Projet de stabilisation des berges de la baie Saint-François par la Ville de Salaberry-de-Valleyfield

Rapport d'enquête et de consultation ciblée
Bureau d'audiences publiques sur l'environnement

Mars 2021

Figure 3 Le quai fédéral et les quais flottants du parc Delpha-Sauvé

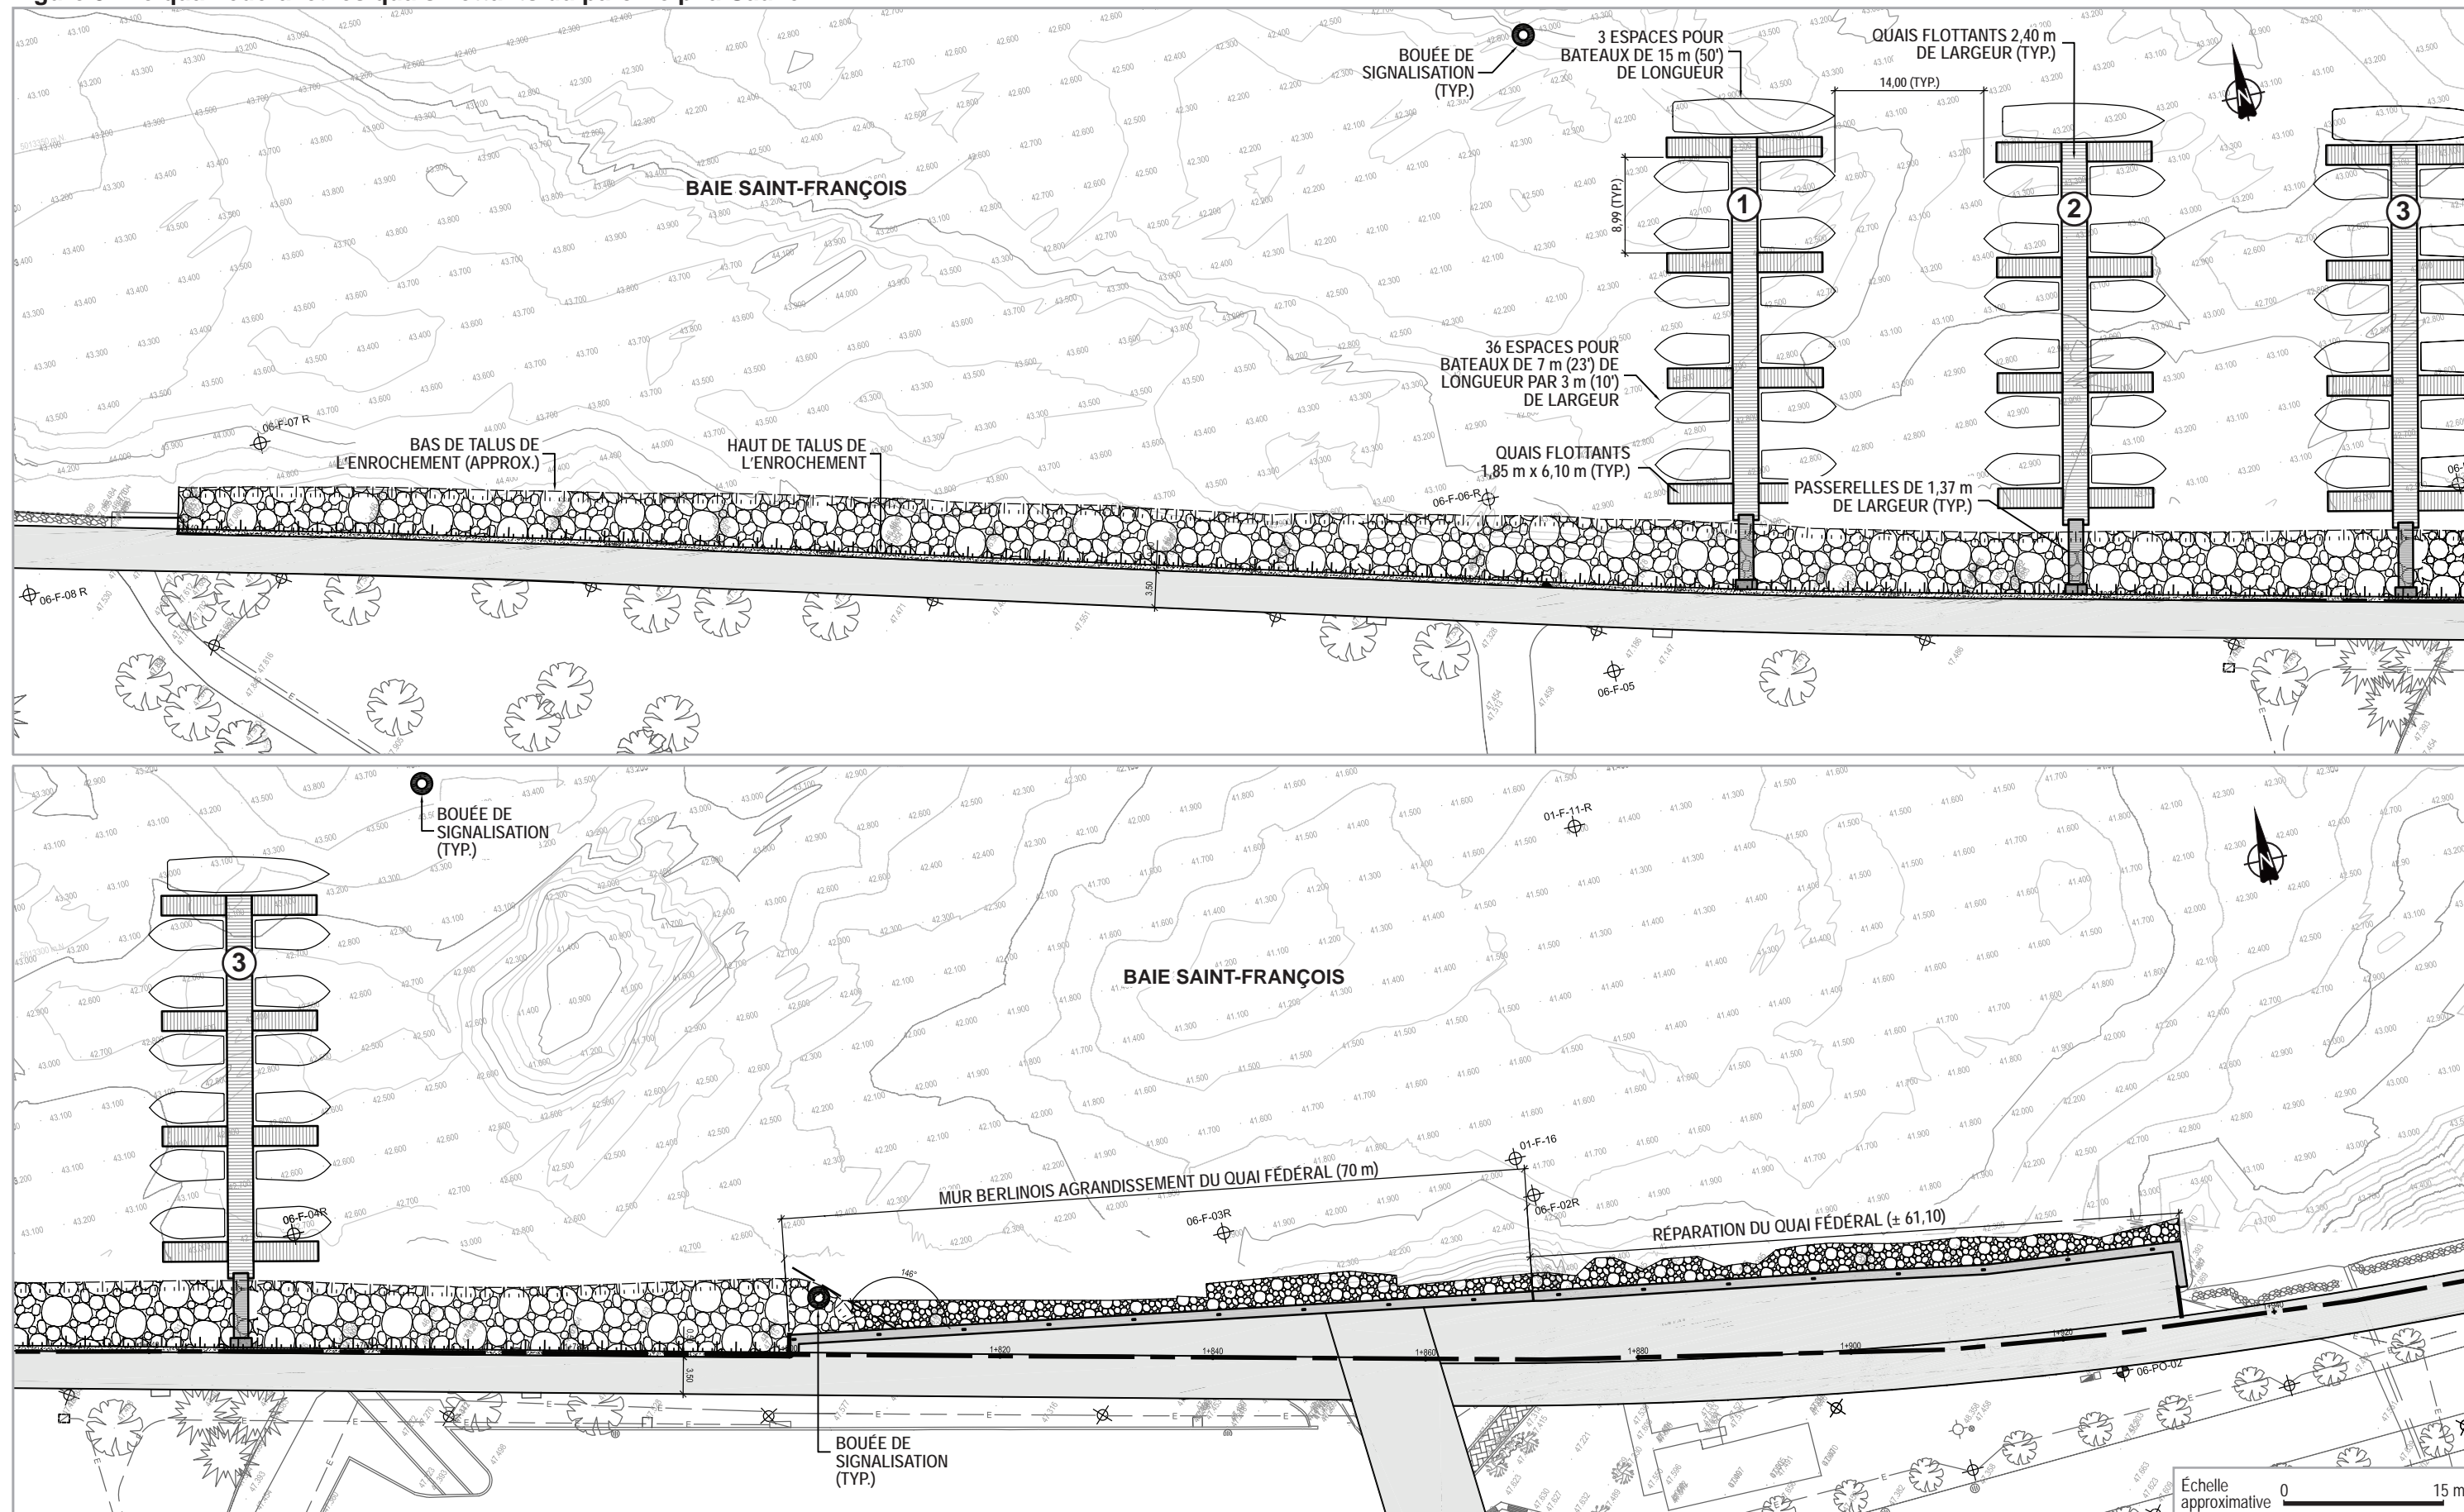
L'initiateur prévoit également l'agrandissement du quai fédéral sur une distance de 70 m pour atteindre une longueur d'environ 130 m afin de desservir plus efficacement des bateaux de croisière qui, à l'heure actuelle, ne peuvent pas y séjourner (PR5.2, p. 1). Ces embarcations seraient de type navire de plaisance ou yacht de croisière pouvant accueillir jusqu'à 100 personnes et possédant un tirant d'eau inférieur à 3,5 m, ce qui ne requiert aucun dragage du chenal d'accès à la baie (PR6, p. 3-4; PR5.2, p. 1; PR5.4, p. 1 et 88). Dans une correspondance de mai 2020 dans laquelle il indiquait la taille des embarcations considérée pour la réfection et l'agrandissement du quai fédéral, l'initiateur faisait mention d'un bateau de croisière de 463 t du type Canadian Empress qui offre des croisières sur le Saint-Laurent, de 31,7 m de longueur sur 9,14 m de largeur et 2,5 m de tirant d'eau (PR14, p. 1). Toutefois, en séance publique, il affirmait que le prolongement du quai fédéral est plutôt prévu pour créer une place publique emblématique dans l'axe de la rue Nicholson et permettre une certaine polyvalence d'attraction. Il a indiqué que l'accès au quai fédéral jouxtant le parc Delpha-Sauvé se fait par le chenal, dont la configuration actuelle présente certaines difficultés (étroitesse, faible profondeur d'eau à certains endroits, etc.) qui découragent les plaisanciers non familiers avec le secteur (DT1, p. 13; DQ7.1, p. 3).

- ◆ *La commission d'enquête constate que, compte tenu de son niveau de dégradation, la réparation du quai fédéral apparaît pertinente pour assurer la pérennité des activités qui s'y déroulent.*
- ◆ *La commission d'enquête constate qu'en augmentant la taille du quai fédéral de 70 m pour atteindre une longueur d'environ 130 m, la Ville de Salaberry-de-Valleyfield matérialise sa volonté d'accueillir dans la baie Saint-François un plus grand nombre d'embarcations de plus grande taille de type bateau de croisière, navire de plaisance et yacht de croisière, dont le tirant peut atteindre jusqu'à 3,5 m.*

Dans une série de réponses aux questions et commentaires du MELCC, l'initiateur indique que la réparation et l'agrandissement du quai fédéral visent à favoriser un accroissement des croisières et à stimuler l'activité nautique et économique du centre-ville de Salaberry-de-Valleyfield qui, selon l'étude d'impact, induira une augmentation du trafic nautique et une utilisation accrue de la baie par les plaisanciers (PR5.2, p. 5; PR5.4, p. 88; PR3, p. 6-13). À ce sujet, les représentants du MARE soutiennent que les infrastructures projetées conduiraient à un trafic induit, puisque l'augmentation des capacités de la rampe de mise à l'eau et du quai fédéral engendrerait un achalandage accru (DM1, p. 15; Émilie Poirier, DT1, p. 56).
